Reactie op Rapport Gebiedsvisie Utrechtseweg Noord Zeist

Aan de gemeenteraad Ronde tafel bijeenkomst 9 november 2017

BEELDKWALITEIT

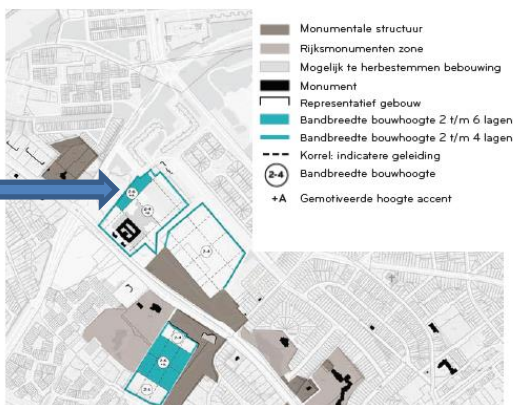
Het gaat om het kaartje met Beeldkwaliteit pag. 62, locatie Eikenstein- de zone (geheel ingekleurd groen/blauw) aan de NW kant, grenzend aan zijde warande waar een bouwhoogte 2 t/m 6 lagen is aangeduid.

a) Dit kaartje is strijdig met de kaart Ruimtelijk Raamwerk op pagina 42/43 waar juist deze zone als groene zone is aangeduid.

In strijd met de tekst op pag. 64 – De bebouwingshoogte van de nieuwe ontwikkelingen is bescheiden en verhoudt zich tot het te handhaven hoofdgebouw. De bebouwing achter Eikenstein moet in lijn zijn met de Stichtse Lustwarande waarbij de achterliggende

- bebouwing niet hoger is dan het monumentale pand van Eikenstein. Dit betekent dat de bebouwing niet hoger dan 4 bouwlagen mag en kan zijn.
- b) Het betreft een zone die reeds feitelijk een volwaardige groenstrook is en de grens van het terrein betreft.

- c) In het huidige bestemmingsplan is deze zone als groenstrook aangegeven - dus het strookt niet om daar te bouwen.
 - d) In de participatiegroep is dit kaartje geheel niet besproken noch toegelicht. Over de hoogte van de nieuwbouw is wel gesproken nl. dat deze niet hoger moet zijn dan het voorgebouw. Daarbij is steeds de kerngedachte dat de Stichtse Lustwarande gerespecteerd moet worden dus dat de bebouwing achter hoofdgebouw van Eikenstijn als zodanig maximaal 4 bouwlagen kan zijn.

- e) De gemeente heeft als reactie op onze vragen aangegeven dat langs de robuuste groene hoofdstructuur een groene bufferzone aangebracht wordt, zoals ook op de kaart Ruimtelijk Raamwerk 42/43 is aangeduid.(zie reactie op Opmerkingennotitie dd 9 oktober 2017). Dat betekent dat het kaartje moet worden aangepast anders is er geen groene bufferzone.

1.a. Aanpassing van het kaartje Beeldkwaliteit

waarbij de zone met de mogelijkheid om te bouwen zodanig wordt verschoven naar het binnenterrein dat de huidige volwaardige groenstrook in stand blijft en gerespecteerd wordt als bufferzone.

1.b. Aanpassing bouwhoogte tot maximaal 4 bouwlagen.

De bebouwing achter Eikenstein moet in lijn zijn met de Stichtse Lustwarande waarbij de achterliggende bebouwing niet hoger is dan het monumentale pand van Eikenstein. Dit betekent dat de bebouwing niet hoger dan 4 bouwlagen mag en kan zijn.
